## INFORME TÉCNICO DE FISCALIZACIÓN AMBIENTAL

**FAENA MINERA COLLAHUASI**

**DFZ-2024-799-I-RCA**

### 5.1 Ajustes al cronograma de construcción y a la secuencia de perforación de pozos asociados al PAT Frontera.

**Figura 11**

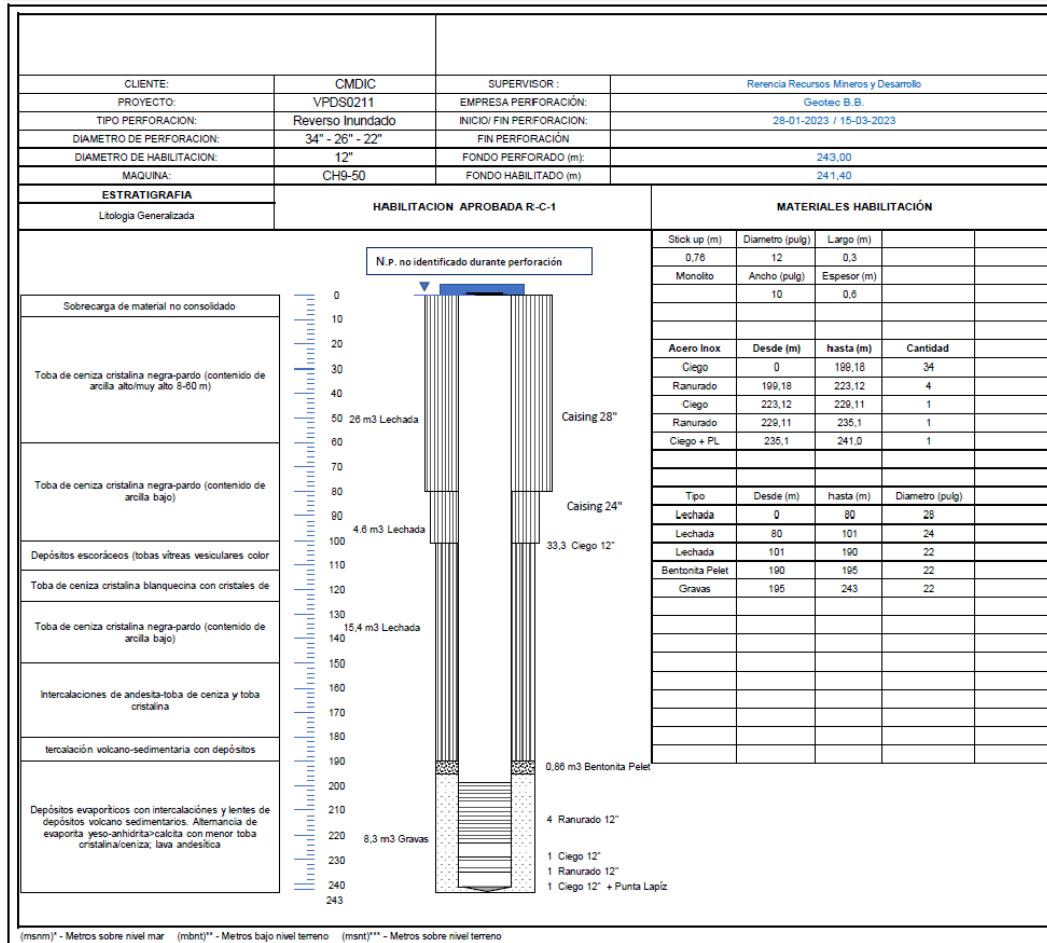
- En la plataforma del pozo R-B-2 se dio por concluida la etapa de perforación, habilitación y pruebas de bombeo, iniciándose el periodo de estabilización (ver perfil de habilitación del pozo R-B-2 en la **Figura 11**), sin embargo, a partir de la información recolectada de los trabajos de perforación se definió que para su óptima operación este pozo debe ser perforado nuevamente<sup>4</sup>.

**Figura 13**

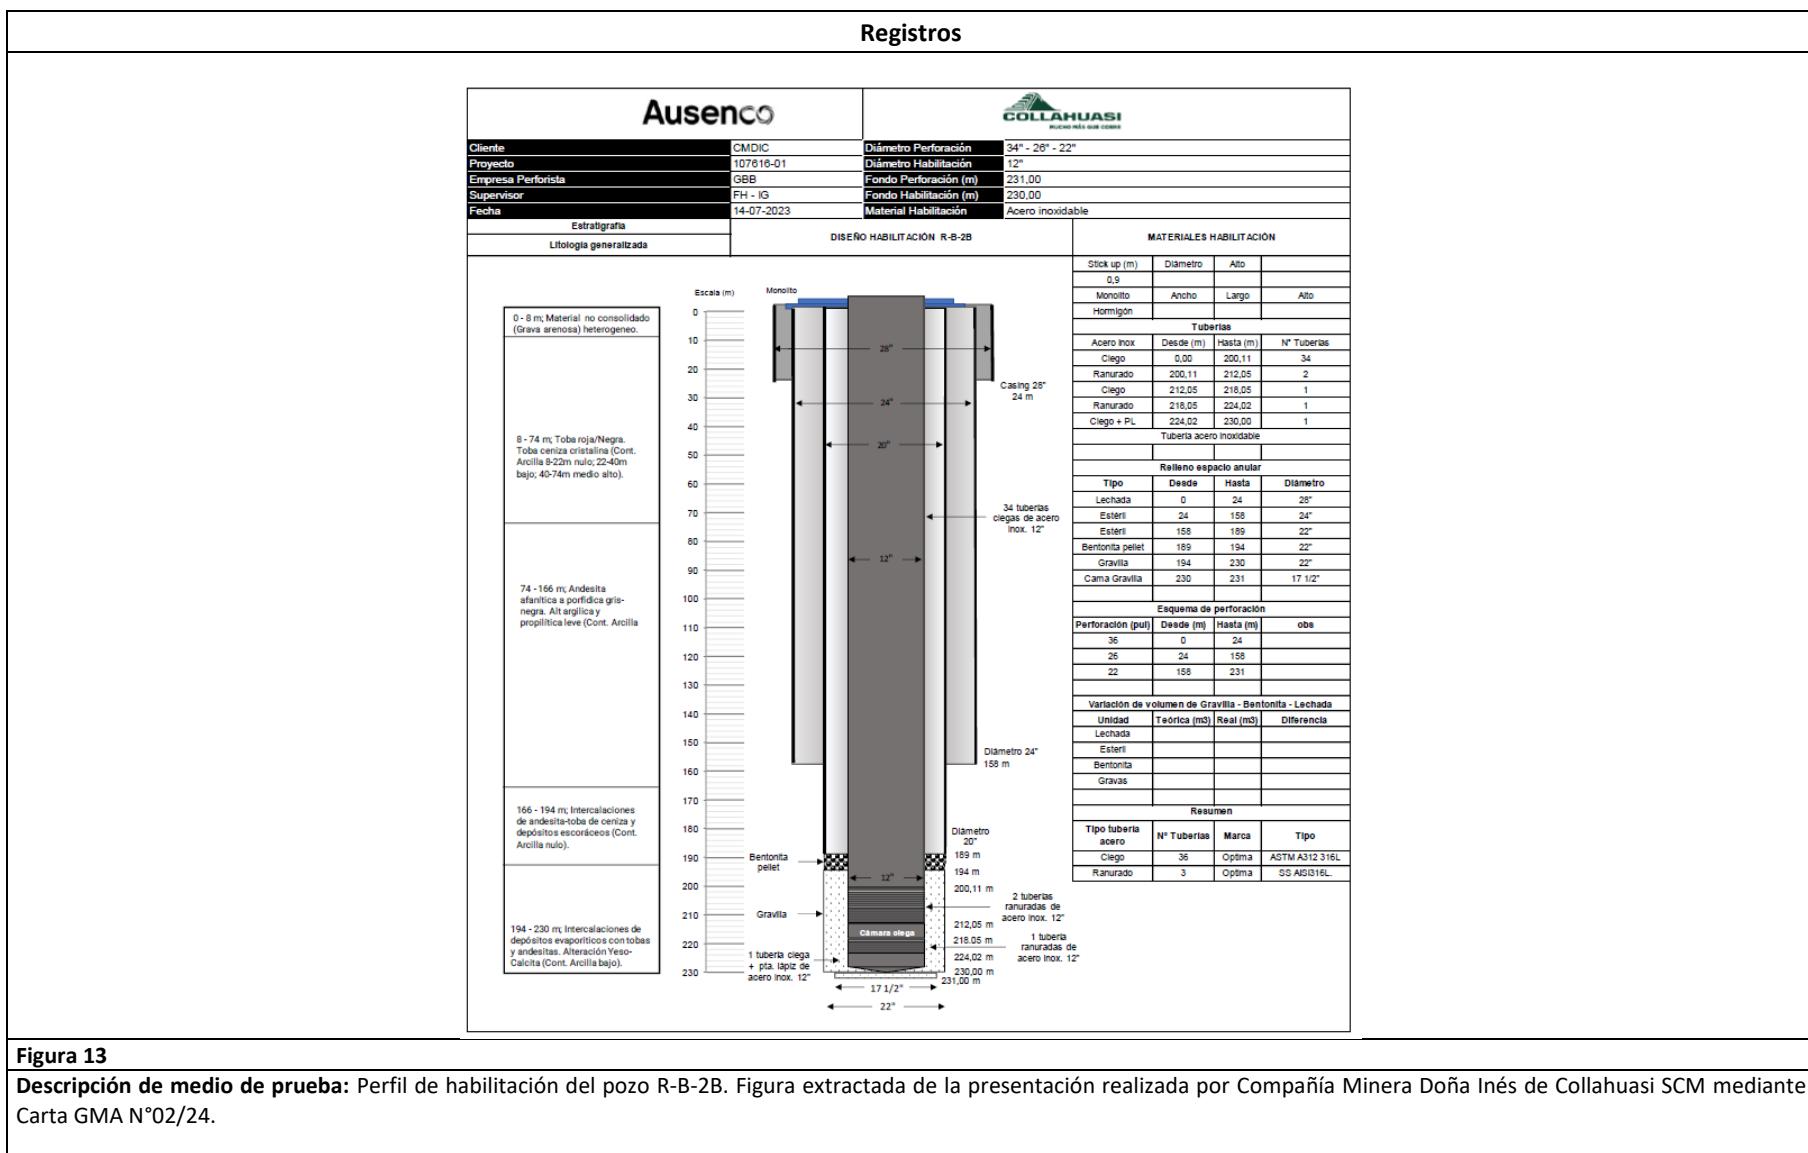
- g. En la misma presentación, el titular señala que el día 30 de abril de 2023 se dio por finalizada la construcción del pozo R-C-1 (ver perfil de habilitación del pozo R-C-1 en la **Figura 12**), añadiendo que, a partir de esa fecha, el pozo se encuentra en periodo de estabilización al alza, sin lograr el criterio de registrar una variación menor a 5 cm/mensuales. Adicionalmente, el titular informa que con fecha 08 de agosto de 2023 se concluyó la perforación del pozo R-B-2B<sup>5</sup> (ver perfil de habilitación del pozo R-B-2B en la **Figura 13**), el cual logró estabilizarse en un plazo de 1 mes posterior a su perforación.

Figura 15

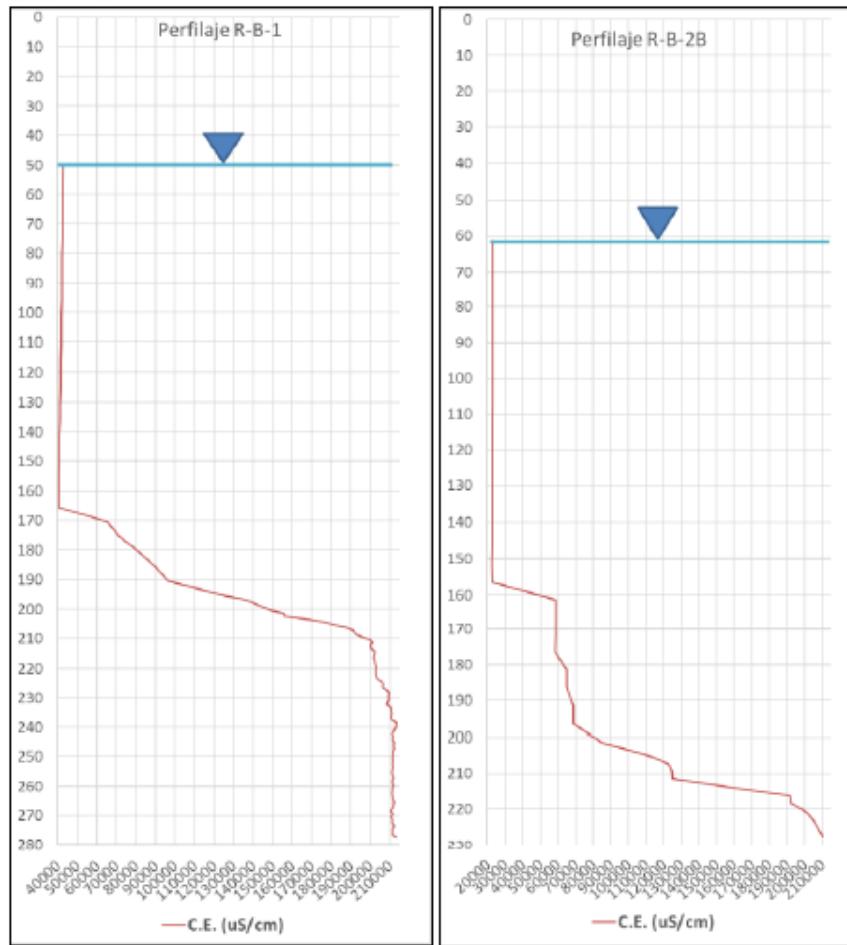
- c. Según describe el titular en su presentación, el día 06 de septiembre del 2023 se realizaron perfilajes en profundidad con sondas de conductividad eléctrica en los pozos R-B-1 y R-B-2B, con el objetivo de determinar los cambios de la conductividad eléctrica en la columna de agua que pudieran asociarse a la variabilidad de la densidad del fluido (ver **Figura 15**). En virtud de lo anterior, el titular indicó en su presentación que existe una clara variación de conductividad eléctrica con la profundidad, que permite constatar la presencia de dos fluidos de distintas densidades. Según describe, esto indicaría que en la zona superior se ubicaría un fluido de menor densidad asociado a las formaciones volcánicas, y en la zona inferior se ubicaría un fluido de mayor densidad (salmuera) asociado a la formación evaporítica, por lo que, para una adecuada estimación del gradiente hidráulico, se debe considerar una corrección por densidad (de los niveles registrados).

- a. Respecto a los aspectos que podrían introducir un grado de incertidumbre en la medición de los niveles freáticos por la existencia de una densidad variable en el sistema hidrogeológico: según lo expuesto en el documento “Actualización Plan de Sustentabilidad para el Sector Fronterizo de la Cuenca de Coposa acorde a observaciones de la RCA N°20219900112”, las incertidumbres en las mediciones de gradiente hidráulico que fueron consideradas durante la evaluación ambiental del proyecto de RCA N°20219900112/2021, se restringen a los errores de medición asociados a los instrumentos utilizados en la medición de niveles y/o a “efectos externos” que no sean propios del sistema hidrogeológico.

- d. Por lo expuesto precedentemente, la consideración de la densidad variable en la medición de los niveles freáticos es un aspecto que no corresponde que sea incorporado por el titular en el marco de las acciones y medidas contempladas en el Plan de Sustentabilidad establecido en la RCA N°20219900112/2021.
